## Modifikationen am Untersetzungsgetriebe "C" und "E"

## Modifications on reduction gearbox "C" and "E"

# SERVICE INFORMATION

6 UL 96-D/E

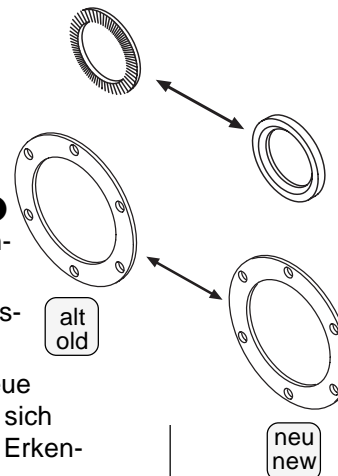
Im Zuge der laufenden Weiterentwicklung wurde die Schnorrsscheibe ① des Konuspreßverbandes und die Haltescheibe ② der Propellerwellenlagerung geändert.

Die Schnorr-Scheibe (ROTAX Teile-Nr. 845 430) wurde durch eine "massive" Scheibe (ROTAX Teile-Nr. 926 200) ersetzt.

Die alte Haltescheibe (ROTAX Teile-Nr. 944 105) wurde durch eine neue Haltescheibe (ROTAX Teile-Nr. 944 106) ersetzt. Diese unterscheidet sich nur durch die Materialzusammensetzung und daher wurde eine optische Erkennung in Form einer Flachstelle angebracht.

In the course of continuing development the design of the washer ① on the taper pressfit and the material of the retaining washer ② has been replaced.

This serrated washer (Rotax part No. 845 430) has been replaced with a massive washer (Rotax part No. 926 200).

The old retaining washer (Rotax part No. 944 105) was exchanged for a new retaining washer (Rotax part No. 944 106). As the only difference between the two retaining washers is in the material composition, the new washer has been fashioned with a flat side to distinguish between the old and new washers.

Der serienmäßige Einbau der neuen Scheibe (ROTAX Teile-Nr. 926 200) und der neuen Haltescheibe (ROTAX Teile-Nr. 944 106) erfolgte bei den Getrieben ab Produktionscode "YE" (Produktionsdatum 96-08-29).

Bei Arbeiten an der Propellerwelle (Untersetzung, Konuspreßverband, RK-Lager) sind diese Modifikationen zu kontrollieren und gegebenenfalls nachzurüsten.

The installation of the new washer (part no. 926 200) and the new retaining washer (Rotax part no. 944 106) comes into effect on serial production at start of production code "YE" (Production date 96-08-29).

At maintenance or repair work on the prop gear (gearset, taper pressfit, ball brg.) verify these replacements or replace if need be. Valid for both reduction gears "C" and "E".
